Impianto di Produzione di Biometano da Digestione Anaerobica di Fonti Rinnovabili con Trattamento di Digestato Solido e Liquido per la Produzione di Compost e Riutilizzo delle Acque

DOCUMENTO DI RISPOSTA ALLE OSSERVAZIONI PERVENUTE AL TERMINE DELLA FASE DI EVIDENZA PUBBLICA AI SENSI DELL'ART. 27 BIS, COM. 4 D. LGS. 152/06

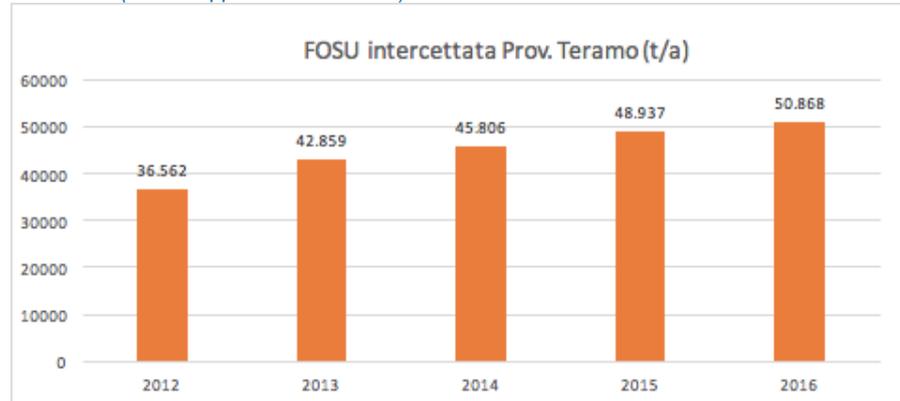
<p>2.</p> <p>C'è un surplus regionale dell'autorizzato al 2022 di 120.000 t/a con piena operatività dell'impiantistica pubblica al 2019, quindi l'intervento non ha ragion d'essere</p> <ul style="list-style-type: none"> - Comune di MSA - Provincia di Teramo - Deco Spa 	<p>Preliminarmente deve rilevarsi che rispetto al vigente PRGR - qualora si verifichi il cennato "surplus" - non v'è preclusione alcuna a favore del recupero della FORSU proveniente da altre Regioni.</p> <p>Anzi, lo stesso Piano recita "La Regione Abruzzo si candida pertanto a supportare quei contesti territoriali (con particolare riferimento alle Regioni contermini) che risultino deficitarie di capacità di trattamento".</p> <p>Considerando quindi che sia la Regione stessa ad aver previsto un surplus nella propria capacità di trattamento, ne consegue che ogni diversa osservazione circa tale argomentazione sia priva di pregio.</p> <p>Si consideri poi che tale eccedenza di tipo previsionale parte oggi da un'effettiva capacità di trattamento pubblica per la frazione organica di 49.000 t/a, legittimando anche ipotesi su differenti scenari evolutivi di mercato.</p> <p>Si rileva, infine, che tale impostazione riguarda anche le altre frazioni merceologiche quali quelle dell'indifferenziato e delle frazioni secche, entrambe caratterizzate da un'eccedenza di capacità di trattamento rispetto ai fabbisogni previsti nell'orizzonte di Piano.</p>

<p>3.</p> <p>La programmazione regionale ha previsto una serie di impianti di natura pubblica nei quali conferire e nel bacino provinciale di Teramo è già presente un impianto "di piano" (ex-Cirsu) nell'area d'intervento del proponente</p> <ul style="list-style-type: none"> - Comune di MSA - Provincia di Teramo - Deco Spa 	<p>Relativamente a tale osservazione, è evidente come essa risulti pretestuosa e ove proveniente dalla società Deco Spa che si dichiara "assuntore" dell'impianto "di piano" Ex-Cirsu di cui assume il patrocinio, in evidente conflitto d'interessi.</p> <p>Preliminarmente deve osservarsi che né il D.Lgs 152/2006 né la normativa regionale prevedono differenze tra impianti pubblici e privati e che, in ogni caso, la Deco Spa (e di conseguenza il suo impianto) è una società da considerarsi chiaramente a capitale privato.</p> <p>Riguardo l'esercizio del servizio pubblico locale, il menzionato articolo 202 del D.Lgs 152/2006 dispone il regime della gara pubblica per aggiudicarne la gestione. Tale previsione invero, in ossequio ai principi generali, dovrà escludersi qualora vi sia un soggetto che – rispetto a determinato Ente locale – operi quale gestore c.d. "in house".</p> <p>Solo nel pieno rispetto di questa condizione un determinato gestore potrebbe godere di un differente regime di conferimento in quanto sarebbe naturalmente deputato alla gestione del rifiuto prodotto nel territorio degli Enti locali suoi soci pubblici <i>secundum legem</i>.</p> <p>Tutti gli altri operatori devono considerarsi operatori sul mercato alle stesse condizioni, titolati, avendone i requisiti, a partecipare alle gare bandite dalla PA ai sensi del ripetuto art. 202.</p> <p>Ne consegue la assoluta mancanza di legittimazione della Deco Spa a vantare diritti "particolari" in quanto soggetto privato "assuntore" dell'impianto in parola e non propriamente un soggetto pubblico affidatario "in-house" di servizi pubblici locali.</p> <p>Inoltre è da far notare come sia in il Piano regionale stesso, al netto delle considerazioni di parte, a chiarire in trasparenza l'effettivo ruolo nella programmazione pubblica e l'evidente stato di incertezza circa la riattivazione del polo impiantistico Ex-Cirsu, "in funzione della effettività operatività degli impianti anche a seguito della conclusione delle vicende in corso legate al fallimento" nota in tabella – pag. 320 PRGR).</p>
